Projet éolien de Saint-Aubin-du-Plain

Dossier de Demande d'Autorisation Environnementale (DDAE)

Réponse écrite à l'avis de l'Autorité environnementale

Décembre 2021

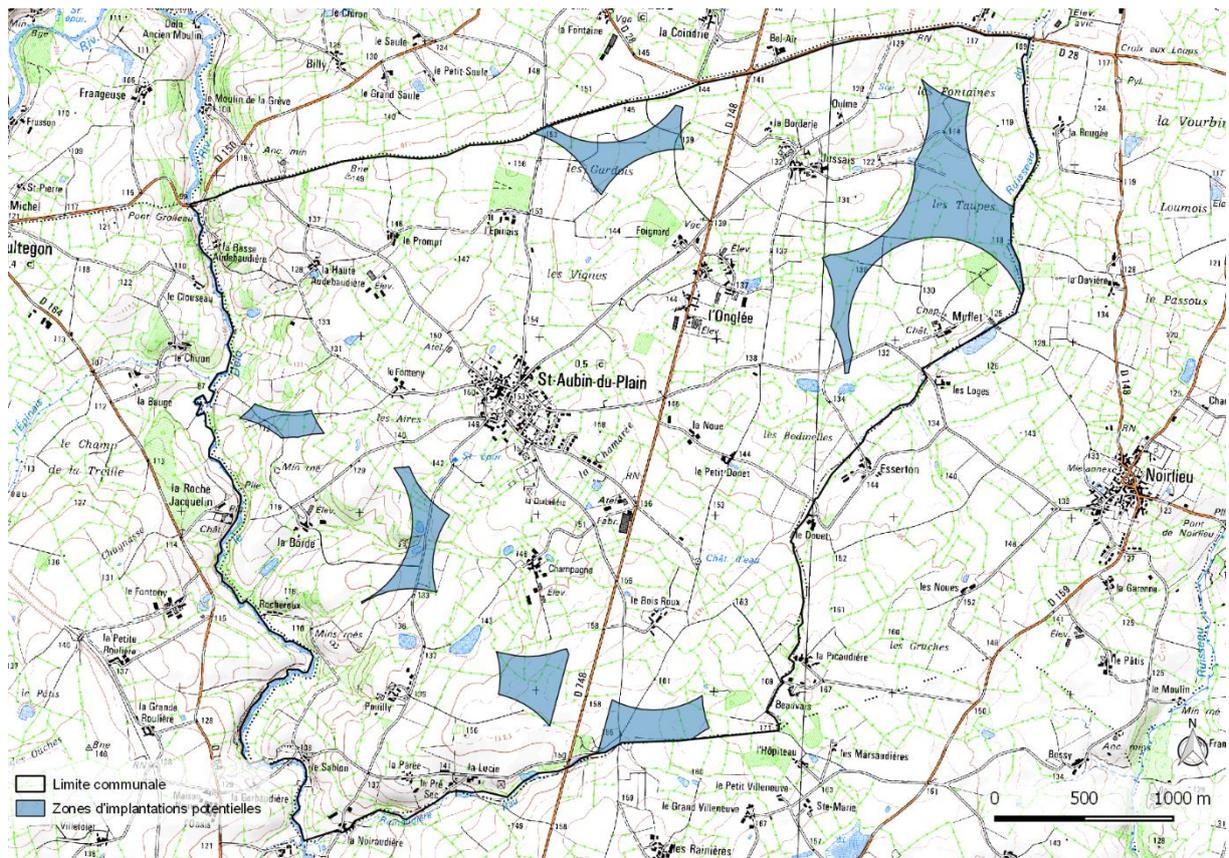
Au sein de la ZIP, quatre variantes d'implantation de 3 éoliennes ont fait l'objet d'une analyse comparative. L'analyse de ces variantes d'implantation des éoliennes sur une même aire d'étude ne constitue toutefois pas une véritable recherche de sites alternatifs qui aurait été attendue dans le cadre d'une démarche d'évaluation environnementale permettant d'aboutir à un projet de moindre impact sur le territoire.

Plusieurs éléments de connaissance disponibles (Eurobats 2014, Note technique du Groupe de Travail Eolien de décembre 2020, Schéma régional éolien Poitou-Charentes) cités précédemment rappellent l'importance d'éviter l'implantation d'éoliennes en secteur forestier ou bocager, tout en émettant des recommandations visant à limiter les effets négatifs d'un parc éolien sur les espèces. Il s'avère que le projet ne respecte pas ces dispositions, notamment vis-à-vis :

- des distances d'éloignement des lisières (inférieures à 50 m) alors que les recommandations Eurobats prescrivent un éloignement minimum de 200 m,
- des caractéristiques des éoliennes (rotor de 138 m maximum de diamètre) alors que la Note technique du Groupe de Travail Eolien recommande de proscrire les rotors supérieurs à 90 et les gardes au sol inférieures à 50 m (garde au sol de 41 m pour ce projet).

Par ailleurs, la MRAE relève que le projet s'implante en partie sur des zones humides, sans présenter d'alternatives permettant un évitement complet.

La MRAe considère que le travail de recherche d'une implantation du projet permettant un évitement plus complet des secteurs sensibles pour la biodiversité n'a pas été mené à son terme.

La démarche d'évitement a été engagée tout au long de l'élaboration du projet.

La sélection de la zone d'étude sur la commune de Saint-Aubin-du-Plain a été faite en accord avec les élus de Saint-Aubin-du-Plain. En effet, plusieurs secteurs potentiels ont été écartés afin de privilégier le secteur d'étude du présent projet. Les secteurs au nord ont été exclus car se situant en partie hors SRE et à proximité du Château de Muflet, la zone au nord de la Borde ne présentait pas à elle seule un potentiel suffisant et était également proche de la Roche Jacquelin, enfin le secteur au nord de Pouilly a également été exclu afin de ne pas créer un effet d'encerclement sur le hameau de Champagne. Le choix a donc été fait de privilégier les études sur le secteur au sud de la commune regroupée de part et d'autre de la D748.

Comme indiqué précédemment, des mesures ont été mises en place pour éviter et réduire l'impact du fonctionnement des éoliennes sur l'avifaune et les chiroptères. Ainsi, le gabarit des éoliennes prévu présente un bas de pale minimal de 41 m par rapport au sol ce qui permet de réduire le risque de mortalité par collision/barotraumatisme (voir MER-02 « Adaptation des caractéristiques techniques limitant les risques de mortalité de la faune volante »). En complément et pour réduire un maximum le risque de collision/barotraumatisme, le porteur s'engage dès la 1^{ère} année de fonctionnement du parc éolien, à mettre en place un plan de bridage des trois éoliennes basé sur les corrélations activité chiroptérologique/conditions météorologiques/horaires/périodes obtenues en 2019 (voir MER-07 « Maîtrise des risques de mortalité en phase d'exploitation »).

Comme indiqué précédemment, trois campagnes de sondages pédologiques ont été réalisées en plus de la caractérisation des végétations pour identifier les zones humides de l'aire d'étude immédiate et mettre en place une démarche d'évitement et de réduction.

De même, comme précisé à la réponse à l'observation n°5, la prise en compte de l'analyse multicritères a fait ressortir des possibilités d'implantations restreinte. Le choix a donc été fait de privilégier l'évitement des secteurs au sud de la ZIP, présentant des sensibilités et des fonctionnalités plus fortes.
